**PARECER TÉCNICO**

<b>PROCESSO</b>	<b>Pregão 15/2020 – PROA 20/3000-0000905-7</b>
<b>ASSUNTO</b>	Análise de amostra do produto da empresa melhor <b>CAROLINE FAGUNDES – ME</b> do Pregão 15/2020 (Lotes 01, 05, 10 e 11)
<b>DATA</b>	29.junho.2020
<b>ELABORADOR</b>	<b>Téc. Edificações: João Luiz de Andrade Salles</b>

**Amostra referente aos lotes 01, 05, 10, 11, definido no item 3.4 - Fornecimento e Instalação de Persiana Vertical conforme Anexo E:**

Foto 01: Trilho em Alumínio na cor Branco e acessórios em material plástico

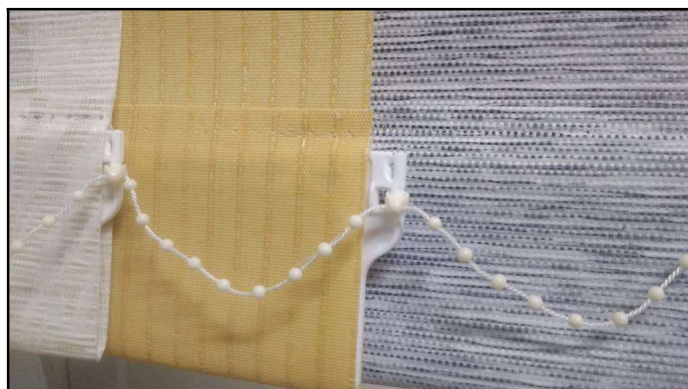
Verificou-se que, de maneira geral, os lotes apresentados no Termo de Referência solicitam que a guia de comando das persianas sejam em “*correntes em aço inoxidável*”, e não em polipropileno, como é apresentado na amostra analisada. Os itens 3.2 Descrição do Objeto para os LOTES 02 a 09 e 3.3 Descrição do Objeto para os LOTES 01, 10 e 11 (blackout), do Termo de Referência da pág 26 do expediente 20/3000-0000905-7, descrevem as características necessárias para cada lote.

Considero que, dentro dos critérios citados, a amostra apresentada é de produto não compatível com o objeto do Termo de Referência (página 26).
